Association Ault Environnement

L'association a émis un avis reçu par courriel le 02/01/2026. Différents points sont abordés :

Le projet étant prévu en co-visibilité directe avec l'église, la collectivité et le porteur de projet ont entamé un dialogue avec l'Architecte des Bâtiments de France (ABF). Suite à la réunion d'examen conjoint, l'UDAP a transmis un avis écrit en date du 27/01/26 qui évoque plusieurs points sur le projet d'OAP :

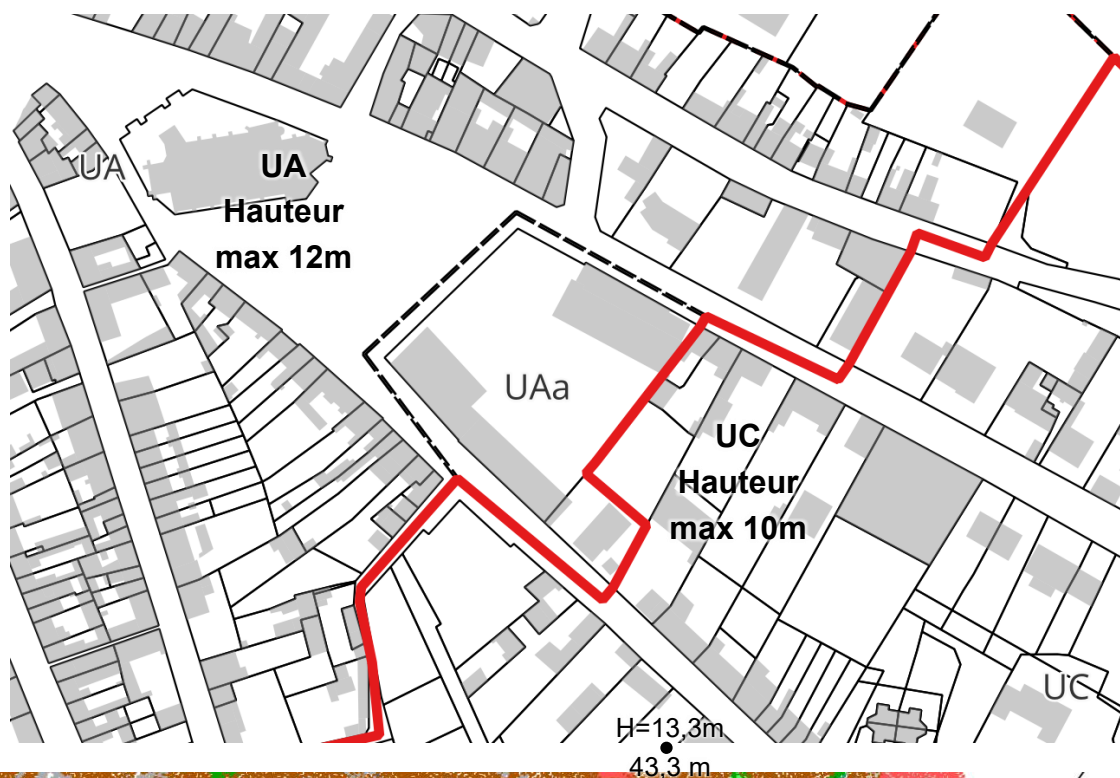
1. Demande de précision sur la hauteur ;
2. Demande de retrait de la notice des visuels d'Eiffage ;
3. Demande d'introduction de la charte chromatique d'Ault ;
4. Question sur le PVC ;
5. Pertinence des démolitions au regard du changement climatique et de l'architecture urbaine
6. Justification de la partie sur le stationnement public ;
7. Inquiétude quant au fait de privilégier la climatisation plutôt qu'une isolation adaptée et des protections solaires ;
8. Absence de justification de la contribution « assez marginale » du projet aux émissions de GES
9. Absence de procédés de production d'énergies renouvelables ;
10. Réimplantation des toilettes publiques présentes sur le site ;
11. Étude d'insertion paysagère.

1. Hauteur : C'est une question soulevée déjà lors de la réunion publique, source d'inquiétude des riverains. La hauteur autorisée est celle qui avait été prévue dans le PLU d'Ault pour la zone UA : « *La hauteur des constructions, mesurée à partir du sol naturel sur rue, ne doit pas excéder 12.00m au faîtage* ». Cette norme de hauteur est également applicable aux constructions situées du côté opposé de l'avenue du Général Leclerc, ainsi que celles dans la rue du 11 novembre 1918, jusqu'au niveau de l'impasse du marché et du petit parking. Seules les deux maisons faisant face au projet, aux 42 et 44 rue du 11 novembre 1918, sont en zone UC, où la hauteur est plus limitée (10m au faîtage). Il faut souligner que le projet d'Eiffage ne prévoit pas de construction en vis-à-vis de ces deux habitations mais du stationnement.

Concrètement, la construction nouvelle pourra présenter une variation des hauteurs, à partir du moment où chaque point de faîtage ne dépasse pas 12m par rapport au niveau de la rue au droit de celui-ci. C'est d'ailleurs le cas du projet d'Eiffage, avec une construction moins haute près du parking de la place Charles de Gaulle).

Pour information, les mesures (approximatives) à partir des données LiDAR de l'IGN sont les suivantes sur les deux constructions les plus élevées à proximité :

- H = 13,3m au 45 avenue du général Leclerc, marquant l'angle avec la rue Charles Bréhamet ;
- H = 13m au 26 rue du 11 novembre 1918.

Quant à l'église, elle reste la construction la plus haute, avec le faîtage principal à 17,3m et le clocher à 28m environ (56m NGF).

Cela démontre que les futures constructions, limitées à 12m, s'inséreront en termes de hauteur au tissu urbain proche existant.
